改善箇所説明図

改善の内容

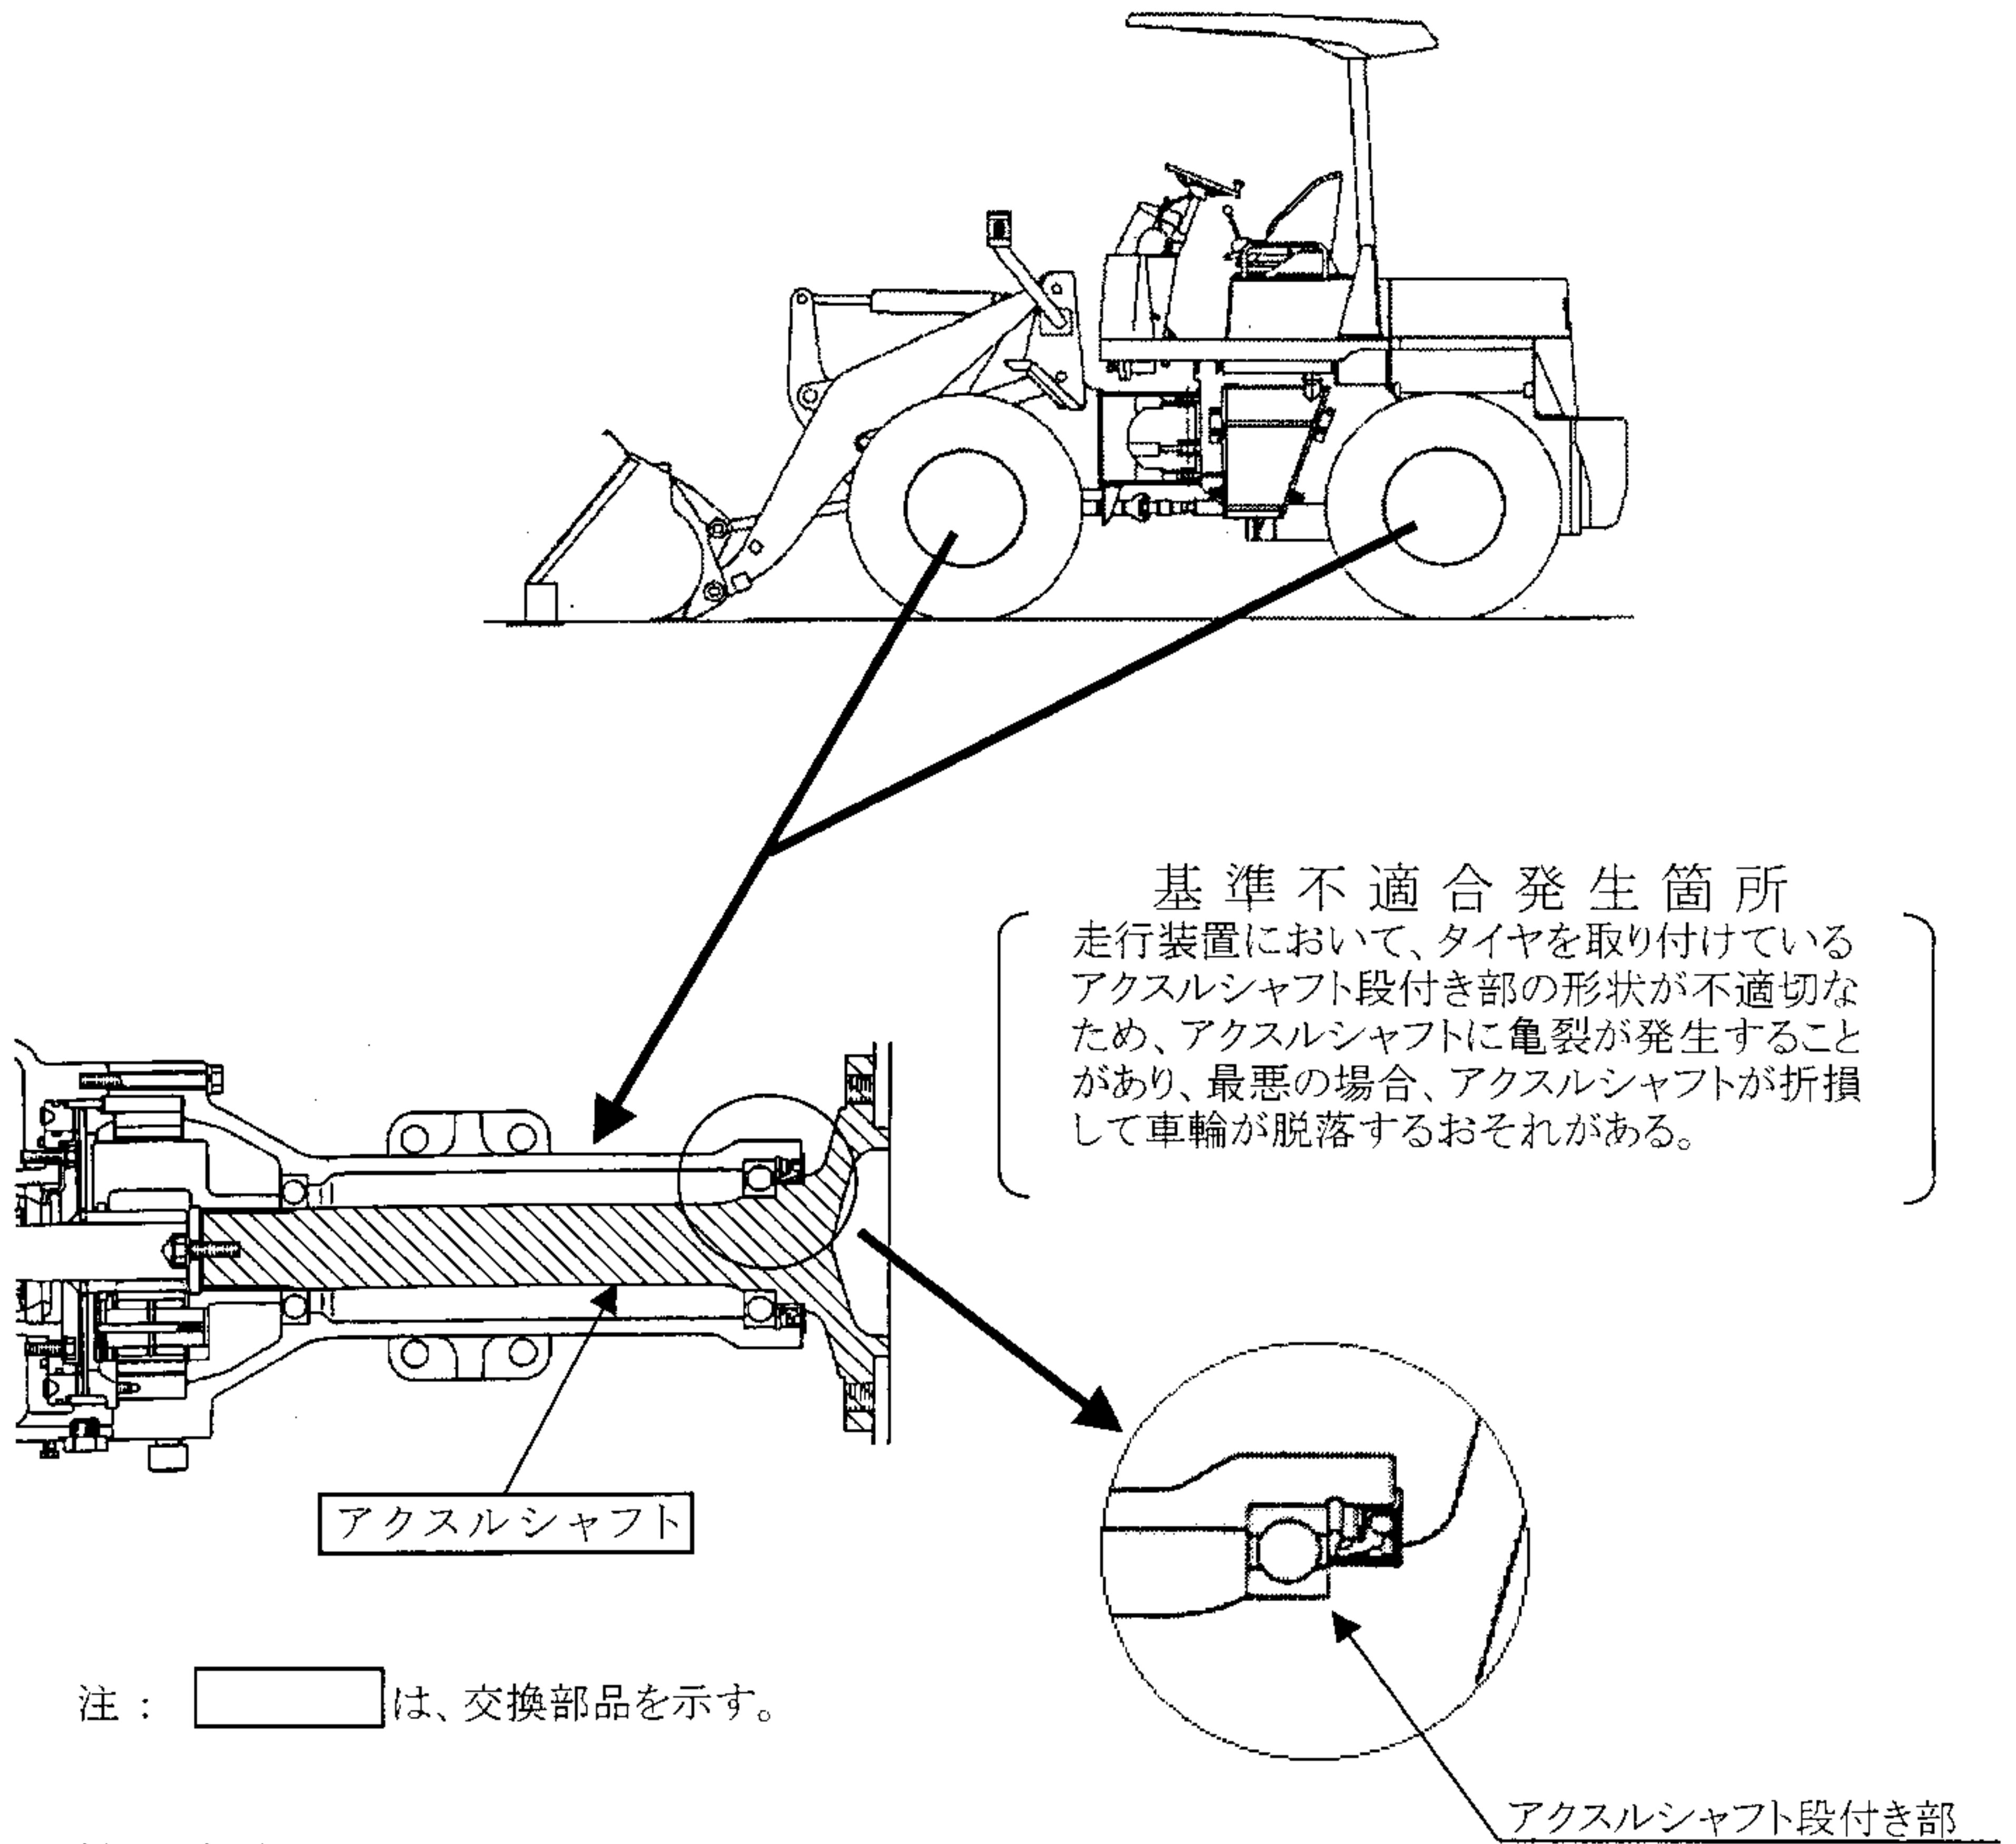
全車両、アクスルシャフトを取外して対策品と交換する。

改善前	改善後
[段差部隅 R 1]	[段差部隅 R 2]

識別: アクスルシャフトのリム取付部端面に
赤色ペイントを塗布する
